Genehmigt
gemäß den Bedingungen des Genehmigungsbescheides vom 15. 4. 88
grün eingetragene Prüfbemerkungen sind zu beachten.

Abflussentwässerung Seite

1987	Datum	Name	Kennwort: GEMEINSCHAFTSHAUS	Modell: BERGLAND B GR.8
gezeichnet	04.08	<i>Handwritten signature</i>		
geprüft				
normgepr.				
Maßstab 1:100	Zeichnungs-Text:			Zeichnungs-Nr.:
				Ersatz für:

QUERSCHNITT

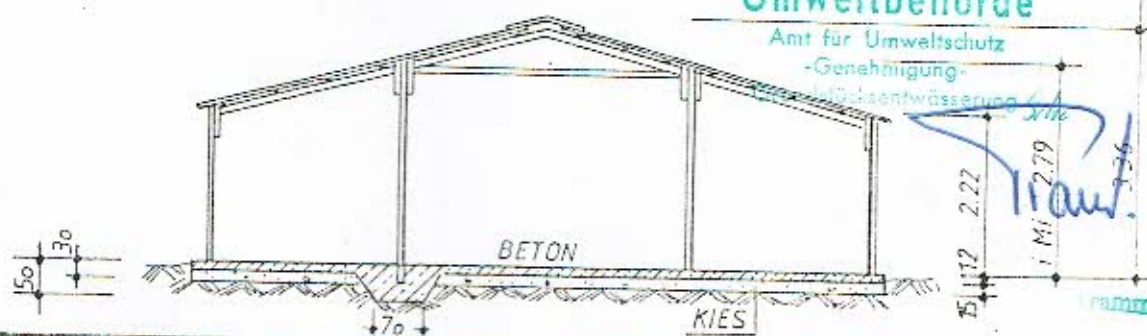
Handwritten notes: *Handwritten '1 Mi 2.79' and '2.22' with arrows pointing to the cross-section dimensions.*
